札幌圏都市計画

道路の変更(案)

3・3・3	北3条通
3・3・12	札幌・江別通
3・4・38	平和通
3・4・46	白石・中の島通

平成31年1月
札幌市まちづくり政策局総合交通計画部

3・3・12 札幌・江別通

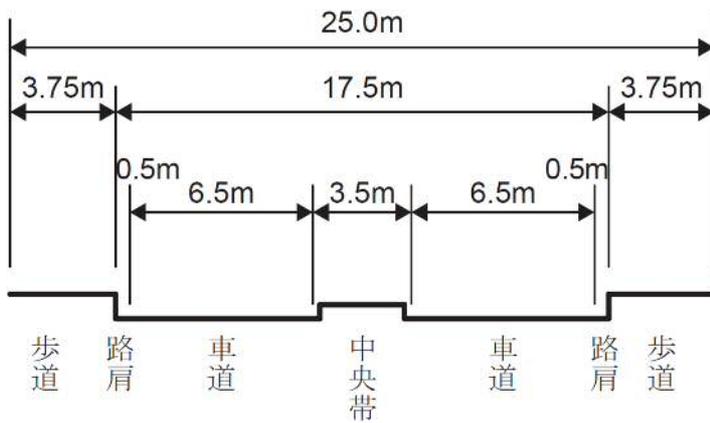
新		旧		変 更 内 容
番 号	路 線 名	番 号	路 線 名	
3・3・3	北3条通	3・3・3	北3条通	区域の一部変更 終点の変更（延長増 約 30m）
3・3・12	札幌・江別通	3・3・12	札幌・江別通	区域の一部変更 起点の変更（延長増 約 50m） 駅前広場の廃止
3・4・38	平和通	3・4・38	平和通	区域の一部変更 起点の変更（延長増 約 30m）
3・4・46	白石・中の島通	3・4・46	白石・中の島通	一部区域の変更

3・4・46 白石・中の島通

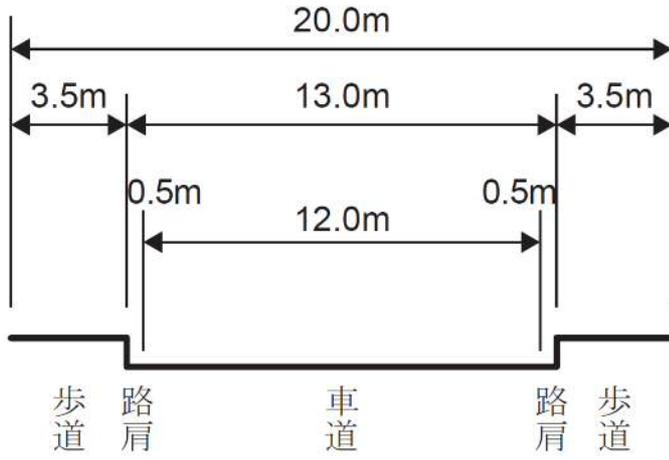
JR 苗穂駅の新駅供用開始に伴い、旧 JR 苗穂駅に係る苗穂駅前広場（3・3・12 号札幌・江別通）の都市計画を廃止するため、3・3・3 号 北 3 条通ほか 2 路線の区域の一部を変更するとともに、3・4・46 号 白石・中の島通の未着手区間について、札幌市都市計画道路の見直し方針に基づき検討を行ったところ、現況道路において、自動車や歩行者の通行に必要な幅員などの機能が概ね確保されていることから、都市計画道路の一部区域を縮小するものである。
